工程指示 / 要求簡箋(E.I.)

工程指示編號：EI / 5417 / 22

工程名稱：將軍澳日出康城 11

工程項目：幕牆 廠用鋁背板 (裝棉指示)

隔热棉避让尺寸要求

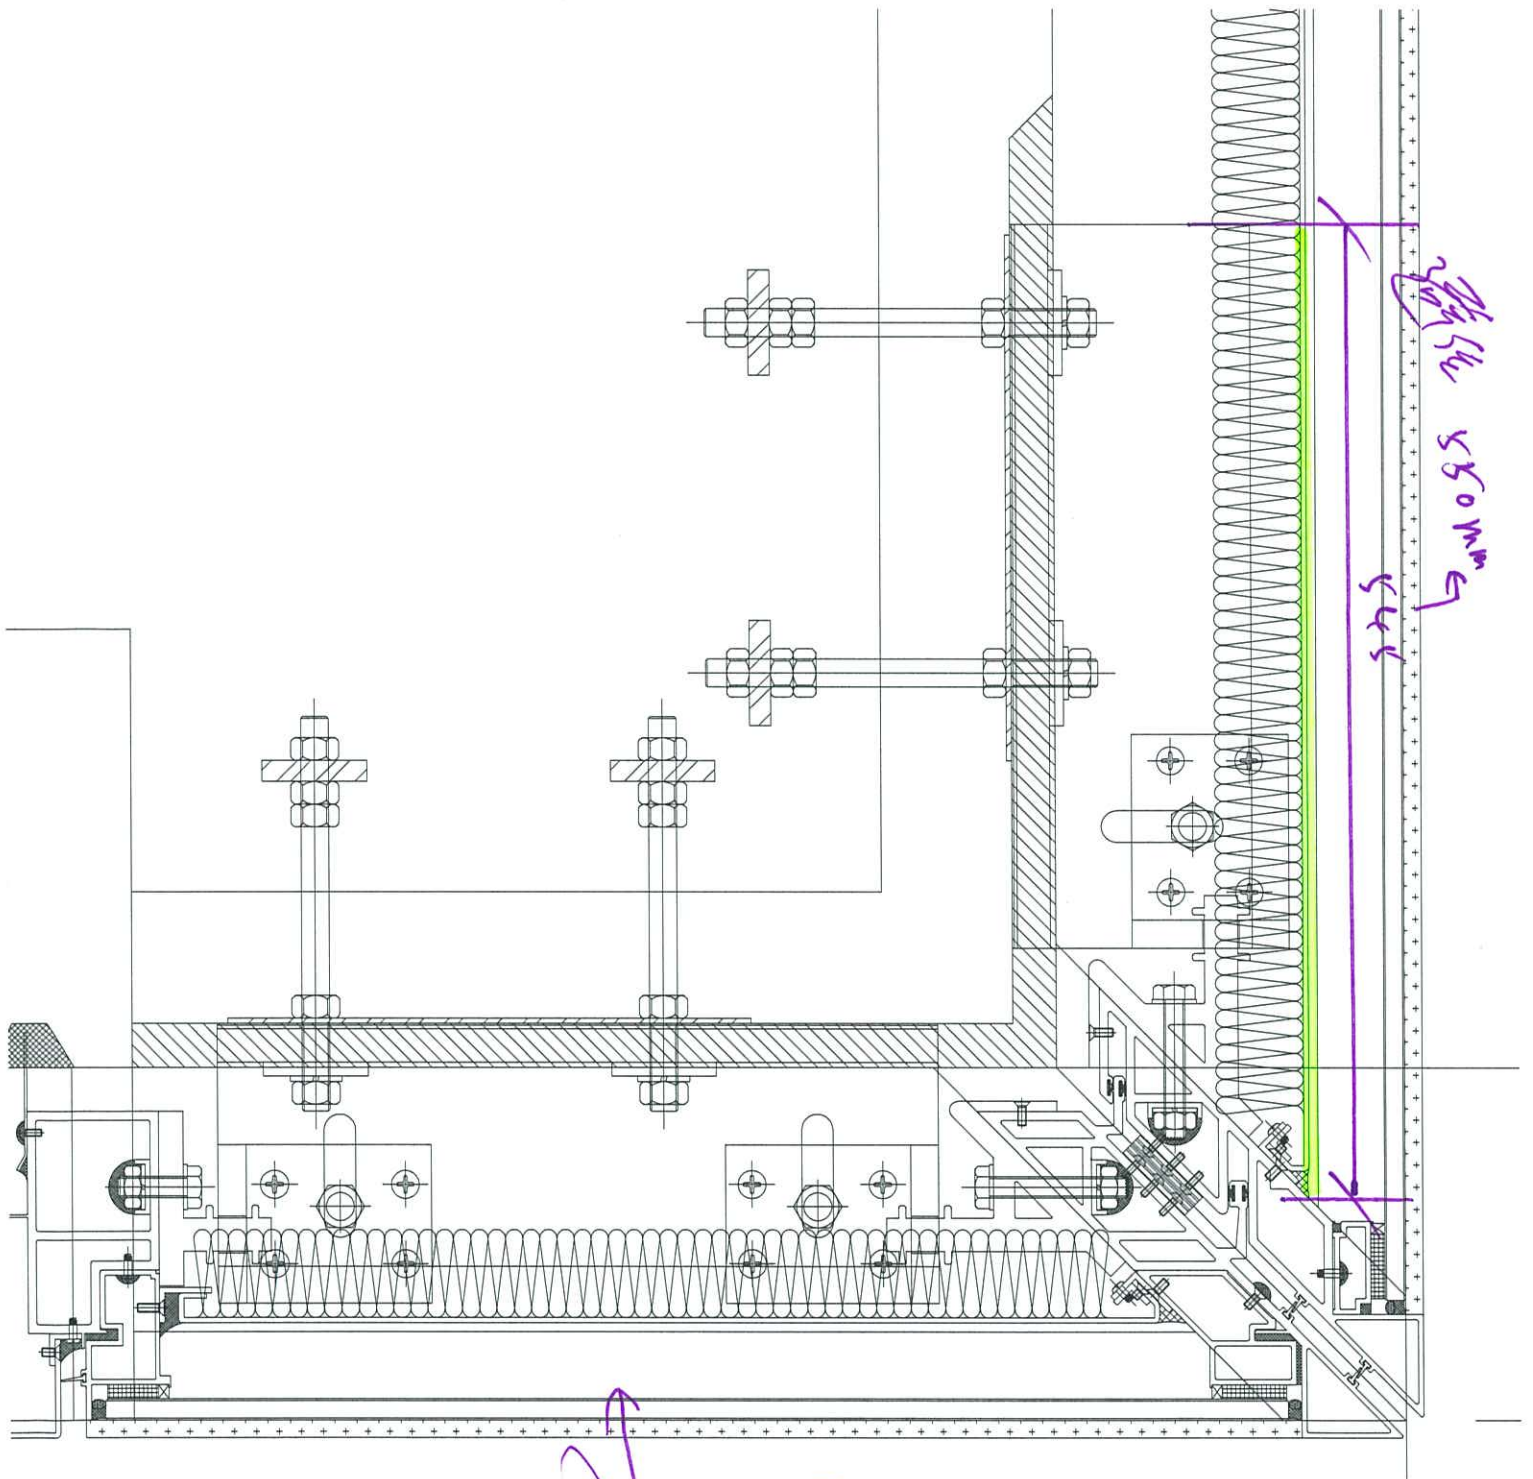
避让处用锡纸贴满底部

1. 与挂码顶平齐, 无允许偏差

2. 底: 距挂码底
30mm, 允许 +5mm
-0mm

3. A: 边在 270mm + 5mm
- 0mm

公差每在 190mm + 5mm
- 0mm

4. 转向在 550mm + 5mm
- 0mm

转向小件. 避让长度

如确认无问题, 请批回作生产工艺指示.

- A: 補回轉角企裝棉指示，550mm 避位。(已給顧問質疑，避免再現場介棉)。
→ A: 補回轉角生窗小件避位通長。
→ A: 林哥：請給錫紙(3寸)2卷，共100米，供現場使用。

按廠覆核，參考其他同期工程，並用大鋁碼測試，可使用此隔熱棉避位尺寸要求，適合所有幕牆背板 EI，包括 EI5169
